Европейская экономическая комиссия**Комитет по внутреннему транспорту****Всемирный форум для согласования правил
в области транспортных средств****Сто восемьдесят пятая сессия**

Соглашение 1958 года:**рассмотрение проектов поправок к существующим
правилам ООН, представленных GRPE****Предложение по дополнению 11 к поправкам серии 01
к Правилам № 101 ООН (выбросы CO₂/расход топлива)****Представлено Рабочей группой по проблемам энергии
и загрязнения окружающей среды***

Рис. 1
Испытательный цикл НЕЕЦ

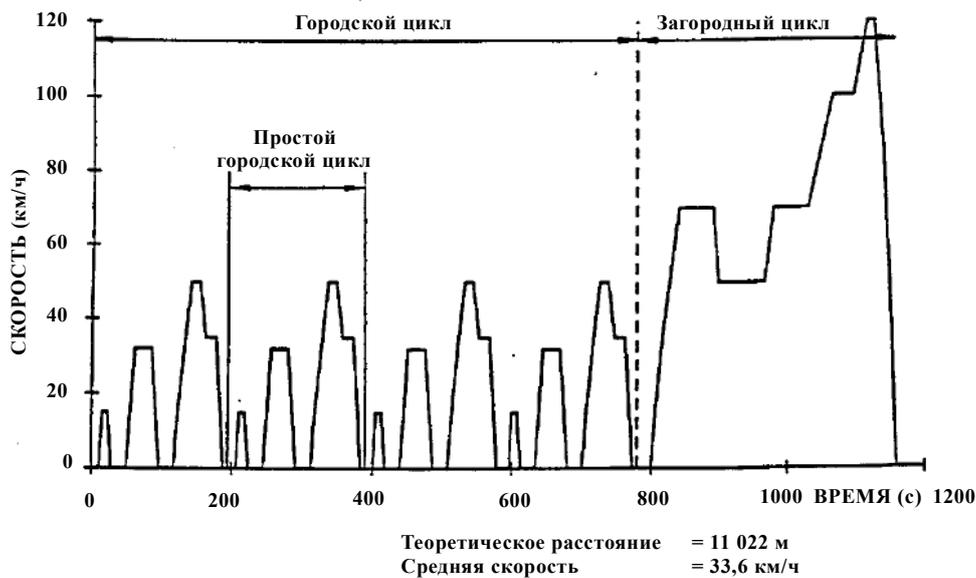
Пункты 1, 1.1, 1.2 и 1.3 пронумеровать как пункты 2, 2.1, 2.2 и 2.3 соответственно и изменить следующим образом:

Испытательный цикл НЕЕЦ состоит из двух этапов (см. рис. 1):

Рис. 3а

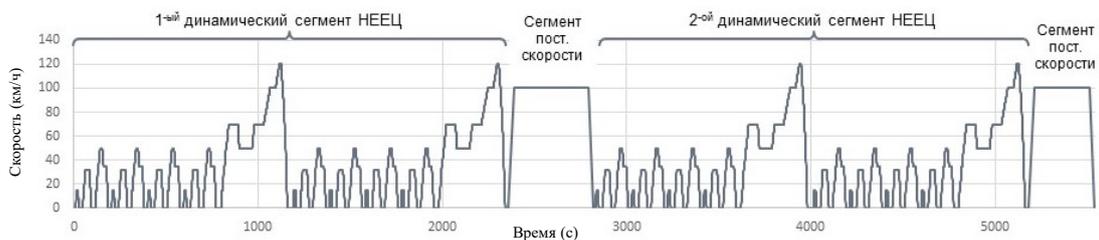
Включить новый пункт 3 следующего содержания:

Сокращенная последовательность испытания НЕЕЦ включает два динамических сегмента НЕЕЦ (DS_1 и DS_2) в сочетании с двумя сегментами постоянной скорости (CSS_M и CSS_E), как показано на нижеследующем рисунке.

Динамические сегменты DS_1 и DS_2 НЕЕЦ используются для расчета потребления электроэнергии. Сегменты постоянной скорости CSS_M и CSS_E призваны уменьшить продолжительность испытания за счет более быстрой разрядки ПСАЭ по сравнению с процедурой испытания НЕЕЦ с прогоном по последовательным циклам.
